Cliente	ENAP Refinerías S.A.
Drovosto	MR Instalación de Transformador TR-01 en Subestación
Proyecto	ENAP N°2 (NUP 3037)
N° Documento	8021-01-ES-IF-001
N° Documento Cliente	
Título	Informe justificativo de retraso de obra

# Informe justificativo de retraso de obra

Nombre del proyecto : MR Instalación de Transformador TR-01 en Subestación

ENAP N°2

Figura 5.3: Extracto de Infotectnica de datos objetados en el ECAP 1 de 2

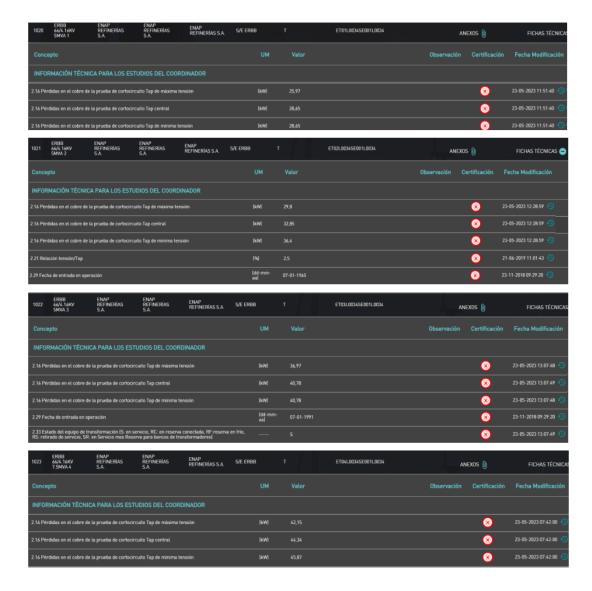
Considerando el ítem 5.1 de la Tabla 4.2, donde se indica que existieron observaciones para el Estudio de Coordinación y Ajuste de Protecciones, se destaca el comentario más relevante sobre la responsabilidad de la empresa propietaria en cuanto a la actualización y aprobación de la información en la plataforma Infotécnica respecto de sus instalaciones existentes. En particular, los datos objetados por su calidad en las instalaciones de la zona de influencia del proyecto son:

- ID 1020 Transformador 2D ERBB 66/4.16kV 5MVA 1
- ID 1021 Transformador 2D ERBB 66/4.16kV 5MVA 2
- ID 1022 Transformador 2D ERBB 66/4.16kV 5MVA 3
- ID 1023 Transformador 2D ERBB 66/4.16kV 7.5MVA 4
- ID 1342 Línea de transmisión ERBB2 TAP ERBB 66kV C1
- ID 1342 Línea de transmisión ERBB2 TAP ERBB 66kV C2

Como ejemplo, los datos rechazados en lo equipos se muestran en la Figura 5.3.

Según la información proporcionada por la empresa propietaria, estos equipos presentan una antigüedad considerable, por lo que no se dispone de pruebas de fábrica que respalden los datos cargados en la Infotécnica. Para subsanar esta deficiencia en la calidad de la información técnica, la empresa propietaria deberá elaborar un informe de homologación de los datos técnicos faltantes. Este análisis debe presentarse al Coordinador Eléctrico Nacional para determinar la admisibilidad de las aproximaciones y su aplicabilidad para el estudio comentado.

De acuerdo por lo indicado por ENAP REFINERIAS S.A se ha presentado informes de homologación de parámetros eléctricos para los transformadores de poder en donde el estado a la fecha sería respuesta a comentarios del Coordinador Eléctrico Nacional en proceso de Infotecnica. Respecto de los parámetros de líneas de transmisión de la zona de influencia, se deberá presentar memoria de parámetros eléctrico para ser revisada por el Coordinador Eléctrico Nacional en proceso de infotecnica de instalaciones existentes.
